113 年度彰化縣 1704 保安林整治工程

林業及自然保育署公共工程生態友善機制檢核表

E01 生態評估人員/民眾參與意見紀錄表

左岸油桐大樹(112.11.21)			
2. 圖序 22 之樹木保護示意圖，警示帶目前於		2.已調整警示帶為警示旗，請詳圖 22。

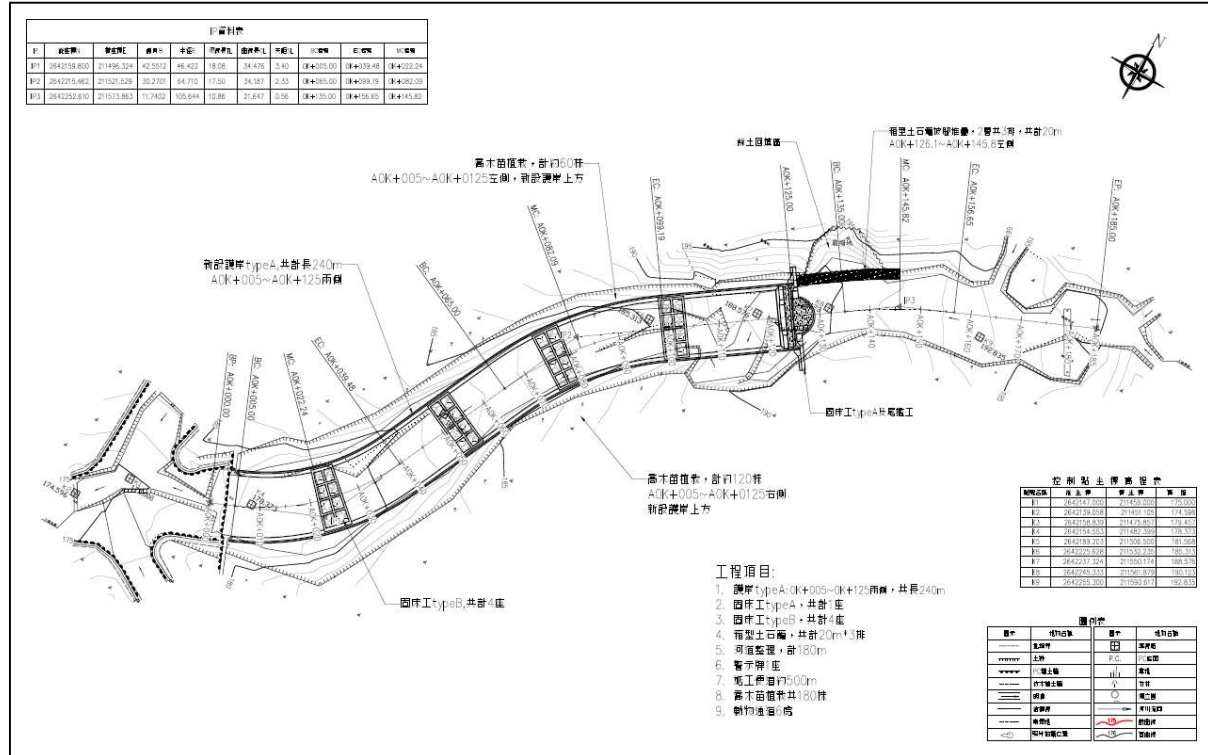
工程階段	☐ 提報 ☒ 設計 ☐ 施工 - 02 (填數字編號以表示數量，如: 01)		
填表人員 (單位/職稱)	陳暉玄(弘益生態有限公司/計畫專員)	填表日期	民國 112 年 12 月 20 日
		參與日期	民國 112 年 12 月 13 日
參與項目	☐ 現地會勘 ☐ 說明會 ☐ 訪談 ☐ 座談會 ☐ 施工說明會 ☒ 其他 細審		
參與人員	單位/職稱	參與人員	單位/職稱
林信輝	工程委員	王冬成	森堡工程技術顧問有限公司/技師
張哲銘	工程委員	陳婉婷	森堡工程技術顧問有限公司/設計
許文奕	林業保育署南投分署/集水區治理科/技正	陳暉玄	弘益生態有限公司/計畫專員
林志成	林業保育署南投分署/集水區治理科/技正		
意見摘要		處理情形回覆	
提出人員(單位/職稱) 陳暉玄(弘益生態有限公司/計畫專員)		回覆人員(單位/職稱) 陳婉婷(森堡工程技術顧問有限公司/工程師)	
工區一清水岩坑工區： 1. A0K+043 左岸之油桐大樹，因緊鄰土砂回填區，建議工程開工前，於土砂回填區邊界拉設拉設警示帶，清楚區隔範圍，保護土砂回填區外之範圍內大樹及植被。		工區一清水岩坑工區： 1. 已重新規劃指定大樹保護範圍，請詳圖 3~4 及 22。

附件一：平面配置設計圖(討論前後)

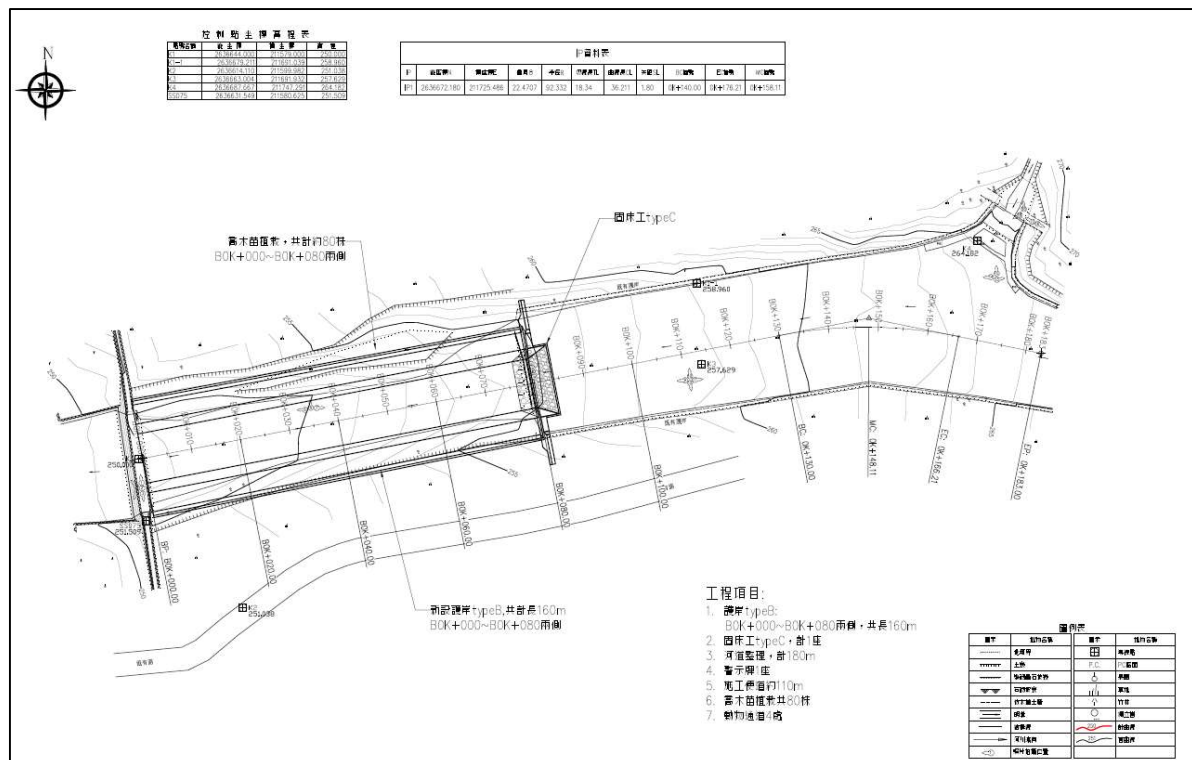
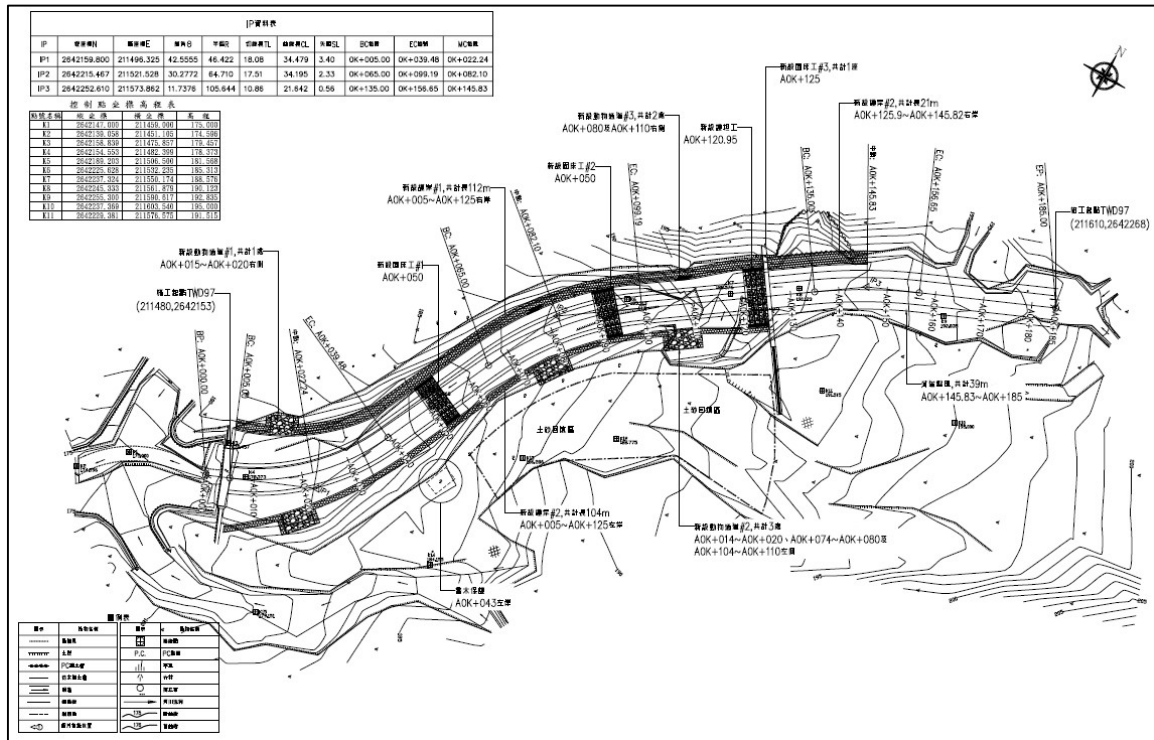
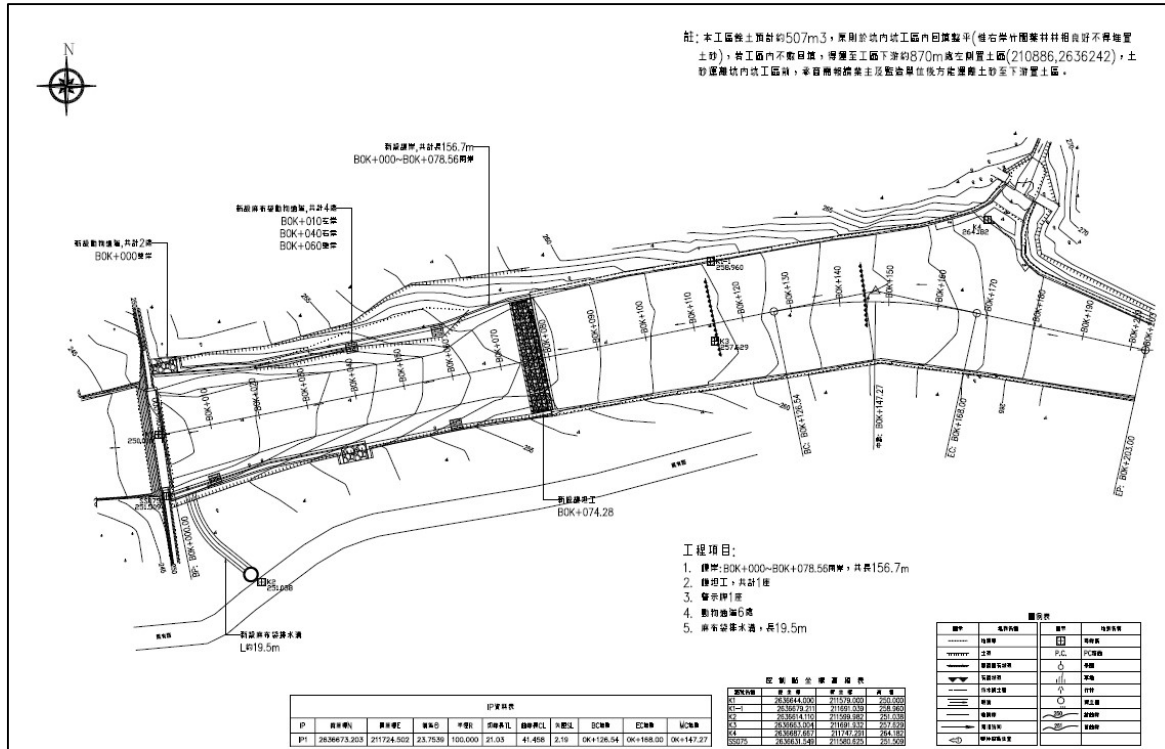
分署內改以倒三角紅色警示旗，相關示意圖建議同步修正，避免廠商誤用。	
3. 劃設之土砂回填區內，若有移除喬木或灌木，建議集中交錯堆置於工區內，營造多孔隙之微棲地環境，可提供爬蟲類及小型哺乳類躲藏利用。	3.已增設動物躲藏棲地，請詳圖 24。
4. 左岸動物通道因結合清淤便道建議保留，右岸之動物通道若考量有結構完整性及施工便利性需要減量施作，建議可改以麻袋堆疊 Z 字型緩坡之簡易通道型式，整體動物通道設置原則仍應保持距離 50 公尺需有一處。	4.已調整各動物通道位置及型式，請詳圖 4 及 24。

5. A0K+110 處右岸動物通道上邊坡為較陡峭之坡地，建議可更改施設位置，選擇上邊坡為較平緩處或凹地等地形，以提高動物使用之效益。	5.已取消 A0K+110 右岸動物通道並改採麻布袋堆疊 Z 字型緩坡道，請詳圖 4 及 24。
6. 固床工溢洪口兩側翼牆，可考慮以 1：1 或更緩之斜率設計，表面掃紋或使用造型模板增加粗糙設計，使其成為野生動物可利用之通道。	6.已調整 A0K+125 固床工溢洪口斜率並以鋼筋壓紋增加糙度，請詳圖 18。

10. 請規劃土砂堆置區，並於圖面標示或文字上說明，應避免土砂堆置區利用右岸竹闊葉混合林環境。	10.已註明土砂堆置規定及不得堆置區域，請詳圖 3 及 26。
11. 左岸具有社區人工栽植之喬木，建議工程應盡量迴避，避免直接移除，引發當地社區不滿。	11.已調整 0K+000 左岸動物通道避免施工過程中砍除既有喬木，請詳圖 26。
